### MEMORANDO DRPM-0279-2021

**DIRECCION REGIONAL DE PANAMA METROPOLITANA  
SECCION DE EVALUACION DE IMPACTO AMBIENTAL  
INFORME TÉCNICO DE EVALUACIÓN No. 013-14-09-2021**

**PROYECTO:** CREMACIONES LA GLORIA DIVINA

**CATEGORIA:** II

Fig. No. 5

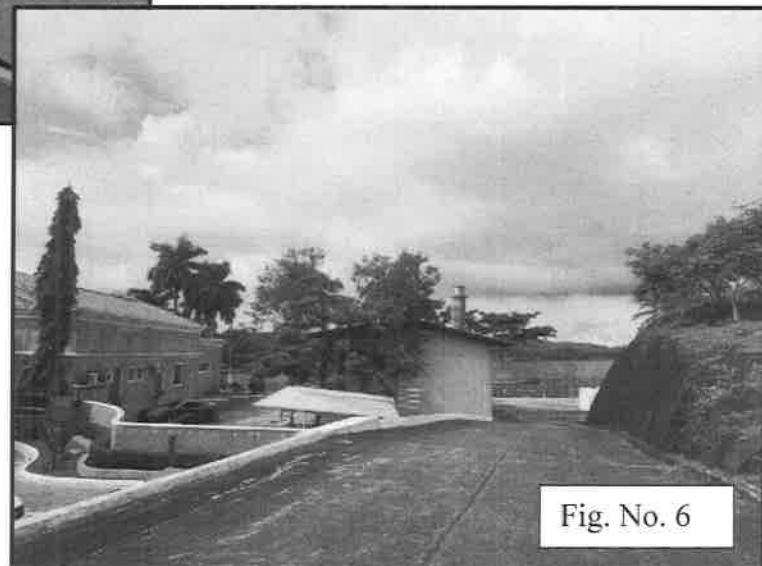
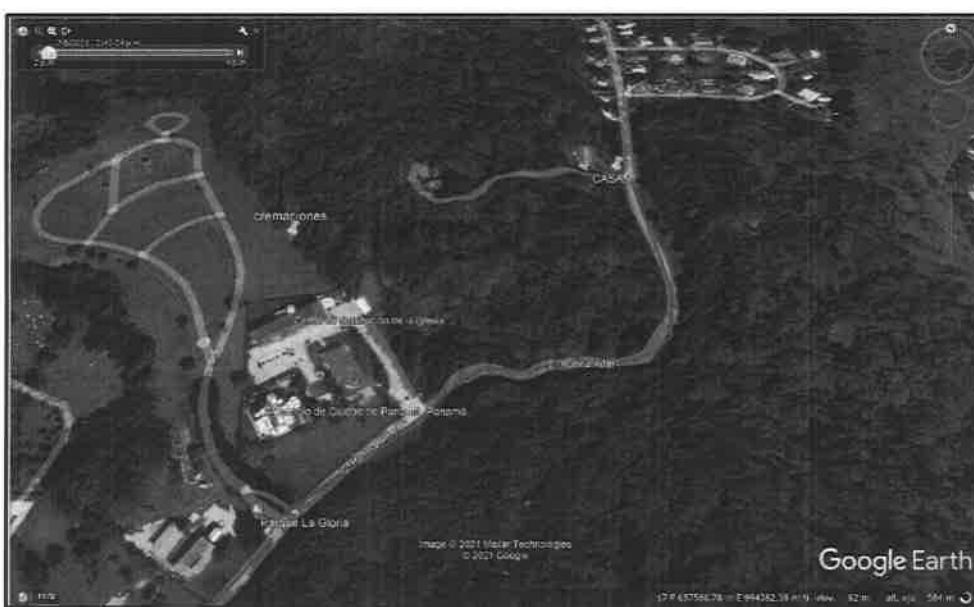
Dentro del Estudio de Impacto Ambiental presentado **CREMACIONES LA GLORIA DIVINA**, no hace mención del protocolo de recepción de cadáver COVID -19 versus cadáveres por muerte distinta a ésta, ni detalla medidas de bioseguridad para estos casos. Adicional dentro del Estudio de Impacto Ambiental no se realiza modelación estimación de dirección de los vientos.

(Fig. No. 5 y 6) En este grupo de imágenes se observa la chimenea desde la parte interior del incinerador y en la Fig. No. 6 se visualiza la chimenea desde la parte exterior.

1. En el contenido **5.4.3 Operación** (pág. 43) menciona salida de emisiones , por lo que se solicita:
  - a) Presentar diagrama y ubicación de chimenea, altura y estimaciones de dirección de los vientos, respecto al área donde se ubicará.
  - b) Presentar estimación de la rosas de los vientos, con la finalidad de verificar las áreas donde se desplazara los gases emitidos por el funcionamiento del futuro incinerador.
2. En el contenido **5.4.3 Operación** (pág. 41) se menciona que “... *el promotor ya cuenta con un protocolo a seguir que será sometido a aprobación del MINSA...*”, por lo que se solicita:
  - a) Mencionar cómo será la recepción de los cadáveres de COVID-19, si esta recepción generara algún tipo de desecho, etc.
